令04原機（科保）092  
令和4年10月19日

核燃料物質使用変更許可申請書の一部補正について

核燃料物質使用変更許可申請書新旧対照表  
(燃料試験施設)  
(申請書本文)

核燃料物質使用変更許可申請書新旧対照表  
(JRR-3 実験利用棟 (第2棟))  
(申請書本文)

変更前	変更後	備考
<p>図 1 国立研究開発法人日本原子力研究開発機構原子力科学研究所配置図 (記載省略)</p>  <p>図 2 J R R - 3 実験利用棟 (第 2 棟) 平面図</p> <p>図 3 ~ 図 7 (記載省略)</p>	<p>図 1 国立研究開発法人日本原子力研究開発機構原子力科学研究所配置図 (変更なし)</p>  <p>図 2 J R R - 3 実験利用棟 (第 2 棟) 平面図</p> <p>図 3 ~ 図 7 (変更なし)</p>	<p>部：核燃料物質保管庫の設置位置変更</p>

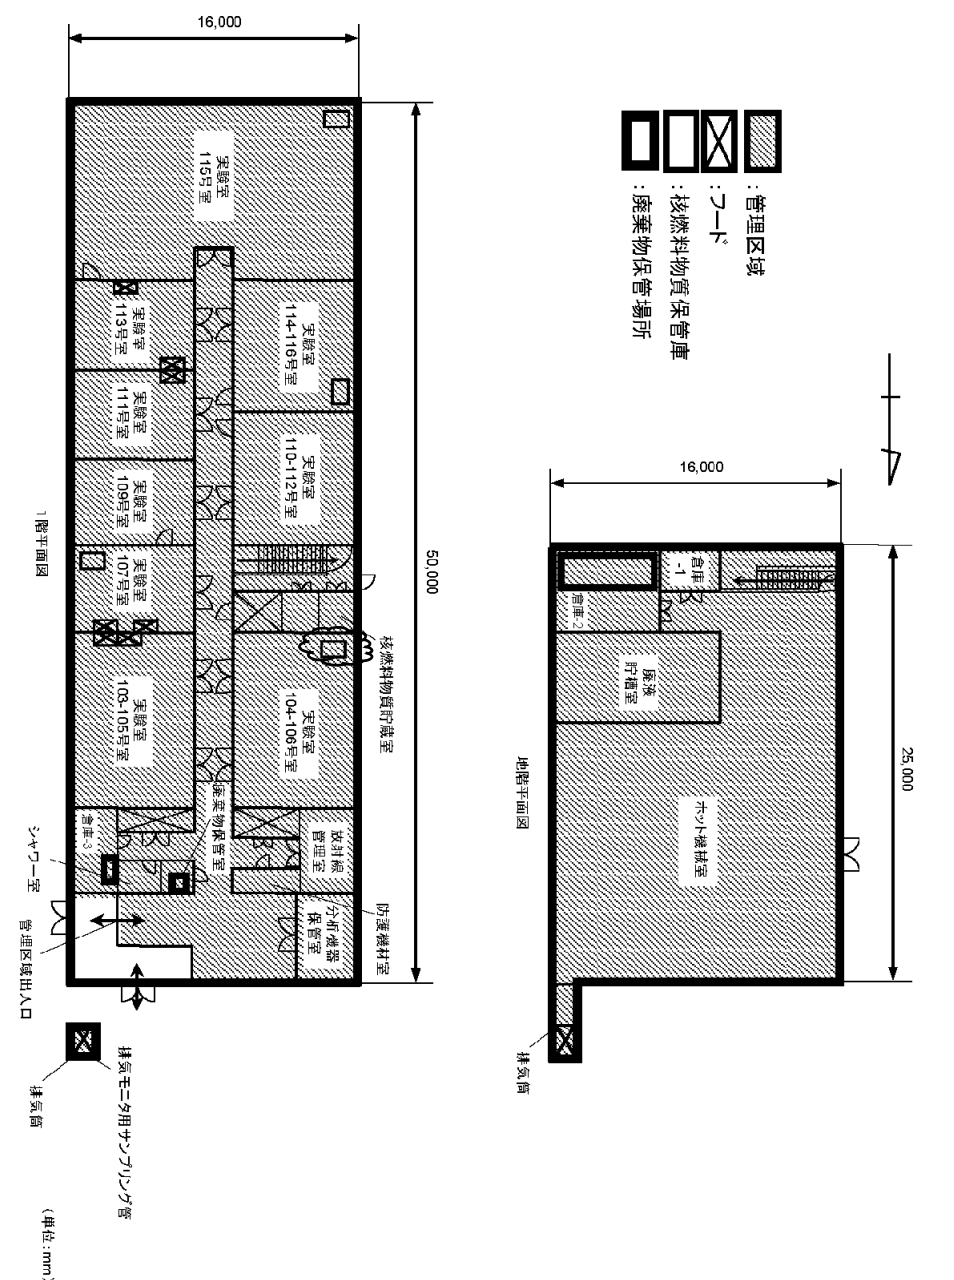
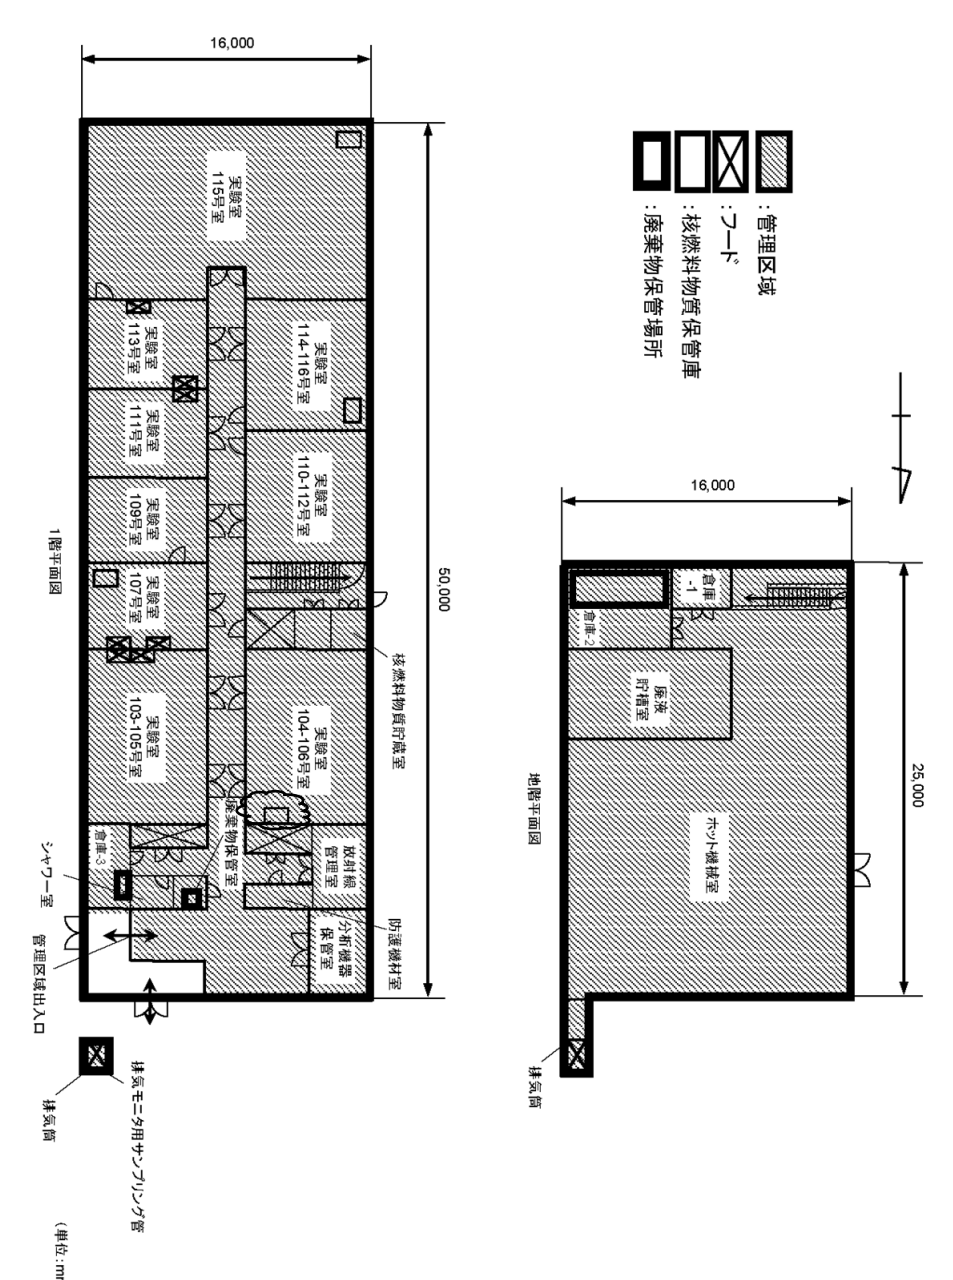
- ①「図2 JRR-3実験利用棟（第2棟）平面図」において、104・106号室の核燃料物質保管庫の設置場所の記載の変更を行う。

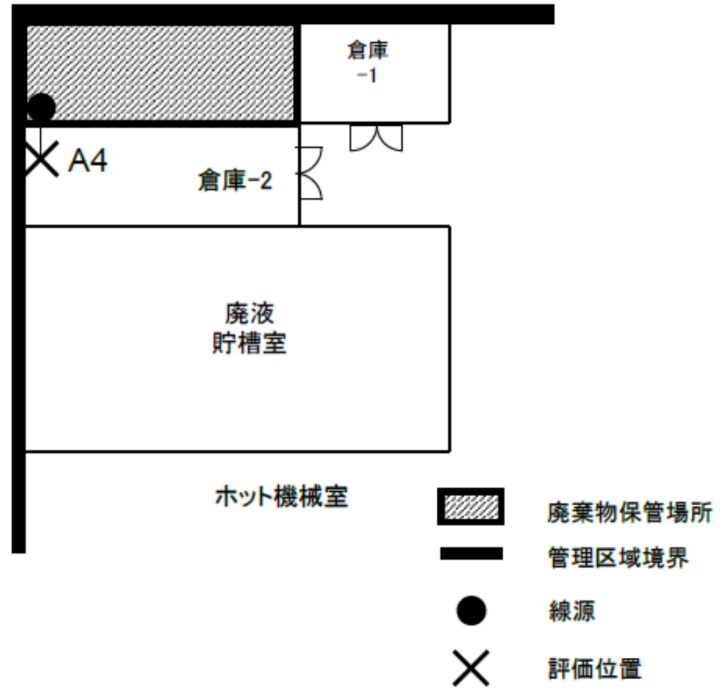
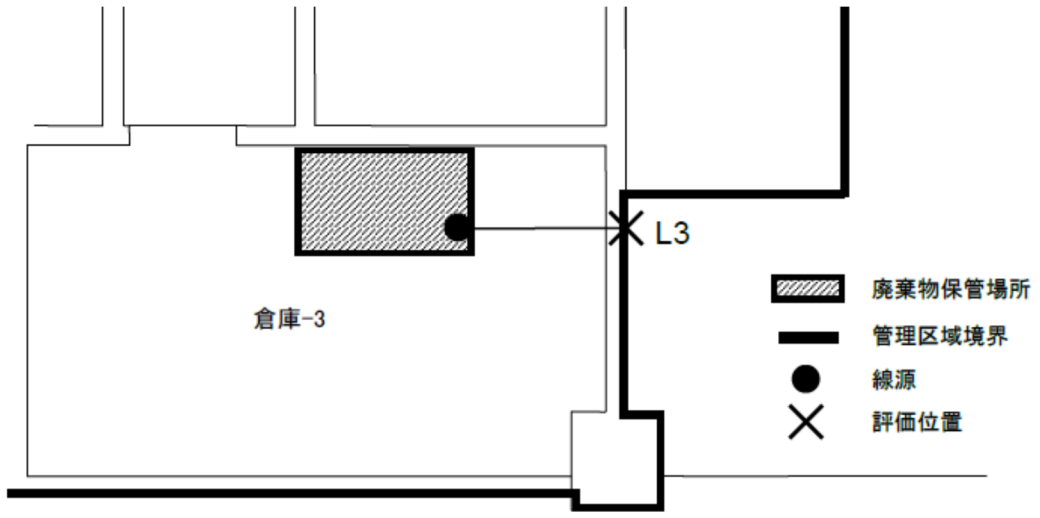
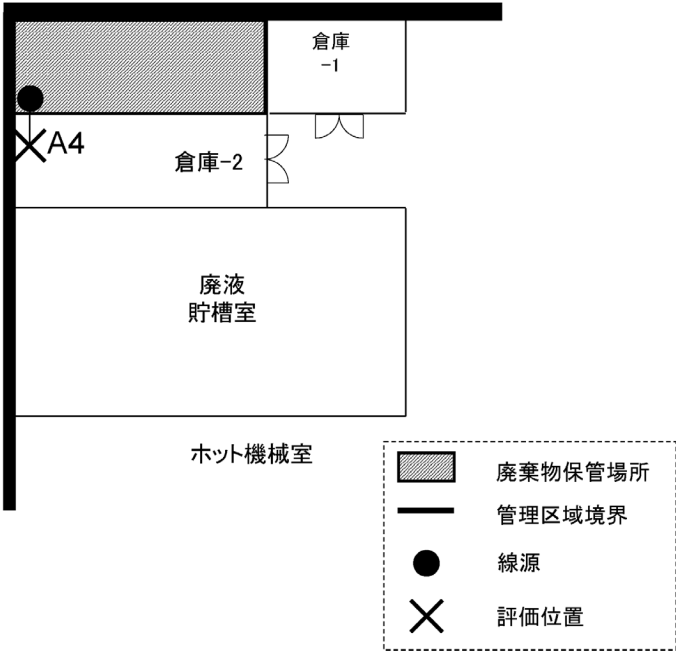
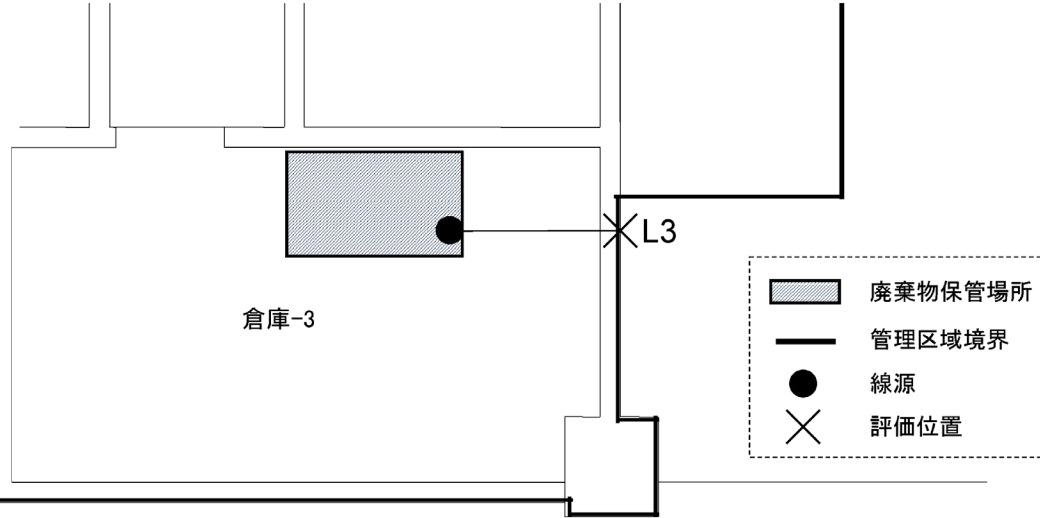
変更前	変更後	備考																								
<p>線源は、使用施設内に点線源であるものとし、計算モデルは線源と評価位置の関係を球状モデルに近似して計算する。</p> <p>3) 計算結果</p> <p>使用施設に起因する実効線量は、人が常時立ち入る場所の実効線量については最大で<math>3.59 \times 10^{-3}</math> mSv/週、管理区域境界の実効線量については、最大で<math>4.49 \times 10^{-2}</math> mSv/3月となる。取扱いに従事する者の実効線量については、最大で<math>1.80 \times 10^{-1}</math> mSv/年となる。</p> <p>使用施設に起因する実効線量が最大となる評価位置を図2.2-(1)に、計算結果を表2.2-(1)に示す。</p> <p style="text-align: center;">表 2.2-(1) 使用施設に起因する実効線量の計算結果</p> <table border="1" data-bbox="320 682 1228 934"> <tr> <td>人が常時立ち入る場所における最大実効線量 (mSv/週)</td> <td><math>3.59 \times 10^{-3}</math></td> </tr> <tr> <td>評価位置: 104・106号室 (代表) A1</td> <td></td> </tr> <tr> <td>管理区域境界における最大実効線量 (mSv/3月)</td> <td><math>4.49 \times 10^{-2}</math></td> </tr> <tr> <td>評価位置: 104・106号室 (代表) L1</td> <td></td> </tr> <tr> <td>取扱いに従事する者の最大実効線量 (mSv/年)</td> <td><math>1.80 \times 10^{-1}</math></td> </tr> <tr> <td>評価位置: 104・106号室 (代表) A1</td> <td></td> </tr> </table>  <p style="text-align: center;">図 2.2-(1) 使用施設の評価位置</p> <p>(2) 貯蔵施設に起因する線量</p> <p>1) 計算条件</p> <p>貯蔵施設の線源は、各設備の最大収納量とし、2.2(1)使用施設に起因する線量の計算条件と同様の条件で行う。</p>	人が常時立ち入る場所における最大実効線量 (mSv/週)	$3.59 \times 10^{-3}$	評価位置: 104・106号室 (代表) A1		管理区域境界における最大実効線量 (mSv/3月)	$4.49 \times 10^{-2}$	評価位置: 104・106号室 (代表) L1		取扱いに従事する者の最大実効線量 (mSv/年)	$1.80 \times 10^{-1}$	評価位置: 104・106号室 (代表) A1		<p>線源は、使用施設内に点線源であるものとし、計算モデルは線源と評価位置の関係を球状モデルに近似して計算する。</p> <p>3) 計算結果</p> <p>使用施設に起因する実効線量は、人が常時立ち入る場所の実効線量については最大で<math>3.64 \times 10^{-2}</math> mSv/週、管理区域境界の実効線量については、最大で<math>4.42 \times 10^{-1}</math> mSv/3月となる。取扱いに従事する者の実効線量については、最大で<math>1.82</math> mSv/年となる。</p> <p>使用施設に起因する実効線量が最大となる評価位置を図2.2-(1)に、計算結果を表2.2-(1)に示す。</p> <p style="text-align: center;">表 2.2-(1) 使用施設に起因する実効線量の計算結果</p> <table border="1" data-bbox="1525 682 2433 934"> <tr> <td>人が常時立ち入る場所における最大実効線量 (mSv/週)</td> <td><math>3.64 \times 10^{-2}</math></td> </tr> <tr> <td>評価位置: 104・106号室 A1</td> <td></td> </tr> <tr> <td>管理区域境界における最大実効線量 (mSv/3月)</td> <td><math>4.42 \times 10^{-1}</math></td> </tr> <tr> <td>評価位置: 104・106号室 L1</td> <td></td> </tr> <tr> <td>取扱いに従事する者の最大実効線量 (mSv/年)</td> <td><math>1.82</math></td> </tr> <tr> <td>評価位置: 104・106号室 A1</td> <td></td> </tr> </table>  <p style="text-align: center;">図 2.2-(1) 使用施設の評価位置 (総合評価時における管理区域境界評価位置を含む)</p> <p>(2) 貯蔵施設に起因する線量</p> <p>1) 計算条件</p> <p>貯蔵施設の線源は、各設備の最大収納量とし、2.2(1)使用施設に起因する線量の計算条件と同様の条件で行う。</p>	人が常時立ち入る場所における最大実効線量 (mSv/週)	$3.64 \times 10^{-2}$	評価位置: 104・106号室 A1		管理区域境界における最大実効線量 (mSv/3月)	$4.42 \times 10^{-1}$	評価位置: 104・106号室 L1		取扱いに従事する者の最大実効線量 (mSv/年)	$1.82$	評価位置: 104・106号室 A1		<p>使用の目的の追加に伴う評価の見直し</p> <p>使用の目的の追加に伴う評価の見直し</p> <p>使用の目的の追加に伴う評価位置図の更新</p> <p>図名称の変更</p>

人が常時立ち入る場所における最大実効線量 (mSv/週)	$3.59 \times 10^{-3}$																									
評価位置: 104・106号室 (代表) A1																										
管理区域境界における最大実効線量 (mSv/3月)	$4.49 \times 10^{-2}$																									
評価位置: 104・106号室 (代表) L1																										
取扱いに従事する者の最大実効線量 (mSv/年)	$1.80 \times 10^{-1}$																									
評価位置: 104・106号室 (代表) A1																										
人が常時立ち入る場所における最大実効線量 (mSv/週)	$3.64 \times 10^{-2}$																									
評価位置: 104・106号室 A1																										
管理区域境界における最大実効線量 (mSv/3月)	$4.42 \times 10^{-1}$																									
評価位置: 104・106号室 L1																										
取扱いに従事する者の最大実効線量 (mSv/年)	$1.82$																									
評価位置: 104・106号室 A1
